NIEDERSCHRIFT ÜBER DIE ÖFFENTLICHE SITZUNG DES BAU-, MOBILITÄTS- UND UMWELTAUSSCHUSSES

Sitzungsdatum:	Mittwoch, 20.05.2026
Beginn:	18:15 Uhr
Ende	19:45 Uhr
Ort:	Sitzungssaal des Rathauses

Lageplan

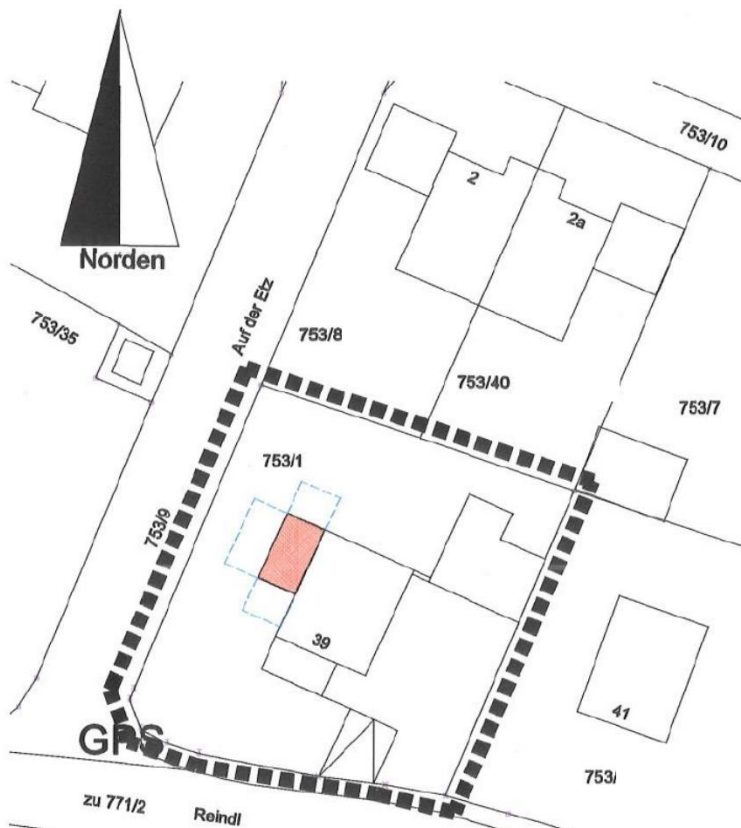
Gegenstand des Antrages ist der Anbau eines Wintergartens mit den Ausmaßen von 6,00 m x 3,50 m. Die Dachneigung des Pultdaches wird mit 15° angegeben und die Firsthöhe mit 3,71 m.

Die Errichtung des Wintergartens ist zulässig, da sich dieses Vorhaben in die Eigenart der näheren Umgebung einfügt.

Sichtschutz- und Lärmschutzzaun

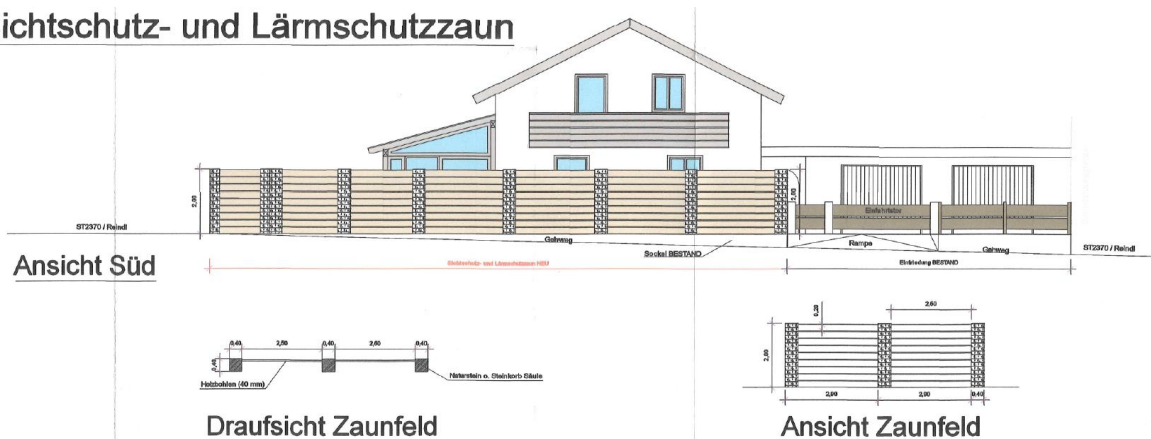
Gegenstand des Antrages ist die Errichtung eines Sicht- und Lärmschutzzaunes an den Grundstücksgrenzen zur Straße Reindl von ca. 19,00 m Länge und zur Auf der Etz von ca. 21,00 m mit einer Höhe von max. 2,00 m.

Die beantragte Sicht- und Lärmschutzwand hält folgende öffentlich-rechtliche Vorschrift **nicht** ein: § 3 der Einfriedungssatzung der Stadt Penzberg

Da die gegenüberliegende Straßenseite der Staatsstraße auch mit Wohngebäuden bebaut ist und diese Wohnbebauung vor zusätzlichem Lärm zu schützen ist, ist darauf zu achten, dass die Schallschutzwand nicht lärmreflektierend, sondern lärmabsorbierend errichtet wird.

Während die Naturstein- oder Steinkorb-Säulen aufgrund der rauen Oberfläche und der schallbrechenden Wirkung eine schallabsorbierende Wirkung aufweisen, sind die beantragten Holzbohlen aufgrund der glatten Oberfläche zu den schallreflektierenden Oberflächen zuzuordnen. Eine schallabsorbierende Wirkung der Holzbohlenelemente könnte z. B. durch eine dichte Bepflanzung der Holzbohlen an der straßenzugewandten Seite erreicht werden.

Aus Gründen der Sicherheit und Leichtigkeit des Straßenverkehrs darf der Zaun das erforderliche Sichtdreieck an der Einmündung der Straße Auf der Etz / Reindl nicht

Um den vor dem Grundstück verlaufenden Gehweg in voller Breite nutzen zu können, sollte den Antragstellern aufgegeben werden, dass der Zaun einen Abstand von mindestens 30 cm zur Grundstücksgrenze einhalten muss. Als Beispiel/Vergleich hierfür könnte der bestehende Lärm- und Sichtschutzzaun an der Nordseite der Bichler Straße zwischen den Einmündungen „Am Schachthügel“ herangezogen werden.

Die Zustimmung kann erteilt werden, da die Einfriedungssatzung unter § 7 Abweichungen aus Immissionsschutzgründen zulässt und für das Wohnhaus der Immissionsgrenzwert der 16. Bundesimmissionsschutzverordnung (BImSchV) – auch Verkehrslärmschutzverordnung deutlich überschritten ist und der Lärmschutzzaun zur Lärmreduzierung beiträgt.

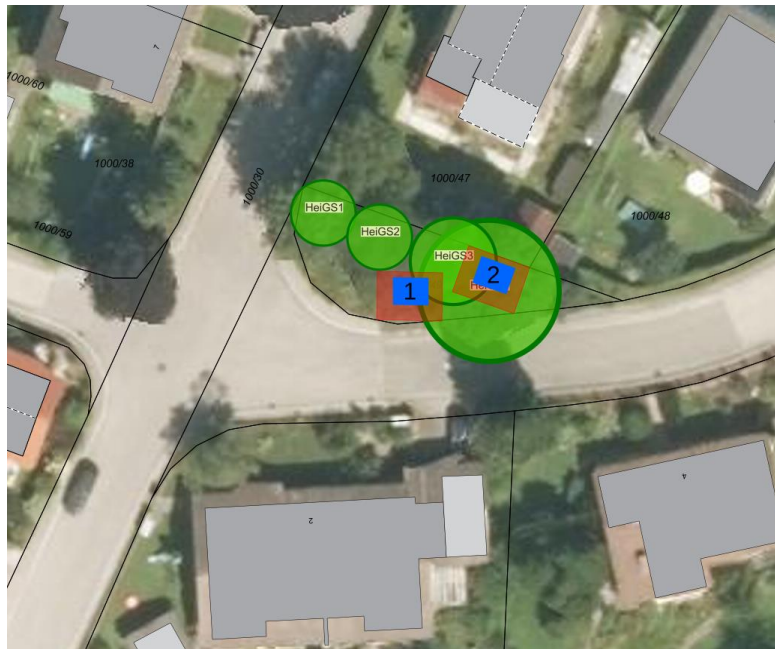
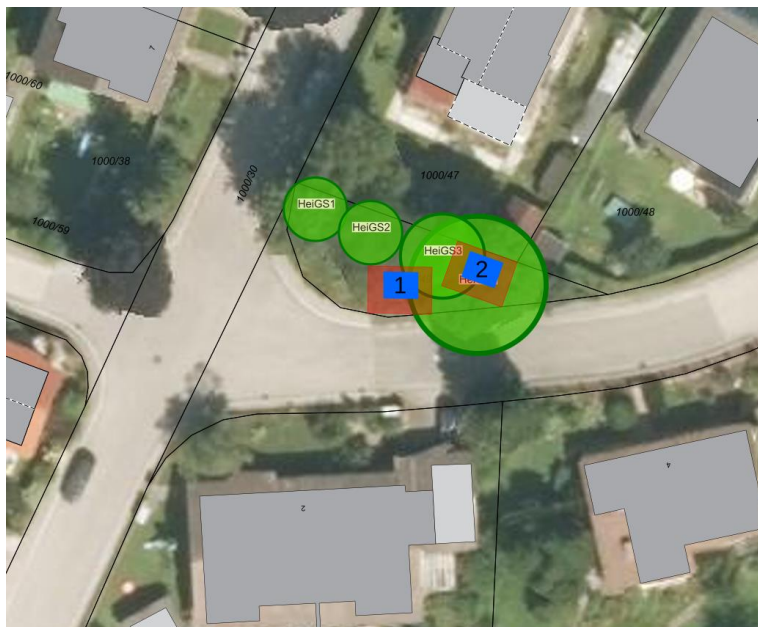
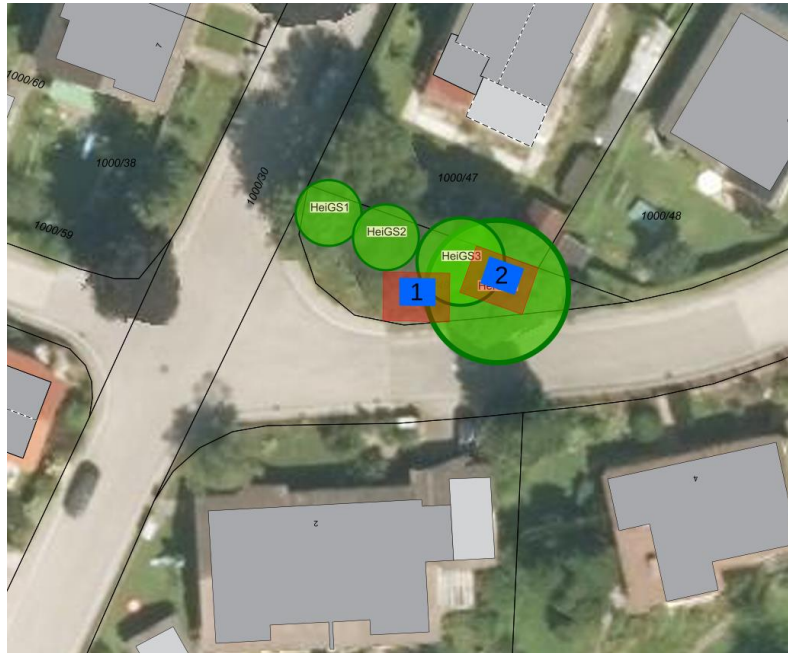
Als potentieller Standort wurde vom Netzbetreiber die Grünfläche im Kreuzungsbereich der Schöneberger Straße / Heimgartenstraße angefragt. In dem Bereich stehen in einer Reihe von West nach Ost vier mittelgroße Bäume (Bergahorn, Vogelkirsche und zwei Rosskastanien) entlang der Grundstücksgrenze zu den nördlichen Privatgrundstücken. Die beiden Rosskastanien wurden vor längerer Zeit durch unbekannte Fremdeinwirkungen mechanisch beschädigt. Teilweise liegt der Stamm frei. Die Bäume haben bis jetzt die Wunden gut abgeschottet. Da es sich jedoch um ein Lebewesen handelt, ist eine Prognose über die verbleibende Lebensdauer nur schwer möglich. Aus aktueller Sicht sind die Bäume als vital einzustufen.

Nach der Prüfung vor Ort erscheinen deshalb nur zwei Standorte sinnvoll.

Bei dem Standort 1 würde die Trafostation direkt hinter dem Gehsteig angeordnet werden. Dieser Standort würde den maximal möglichen Schutz für die vorhandenen Bäume bieten. Dafür steht die Station sehr repräsentativ auf der vorhandenen Fläche.

Der Bau-, Mobilitäts- und Umweltausschuss beschließt, die neue Trafostation auf der Grünfläche im Kreuzungsbereich der Schöneberger Straße mit der Heimgartenstraße (Fl. Nr.

1000/49) am Standort 1 direkt hinter dem Gehsteig anzuordnen, um die vorhandenen Bäume möglichst lange zu erhalten. Die tatsächliche Positionierung der Station ist dabei maximal möglich nach Westen zu verschieben.
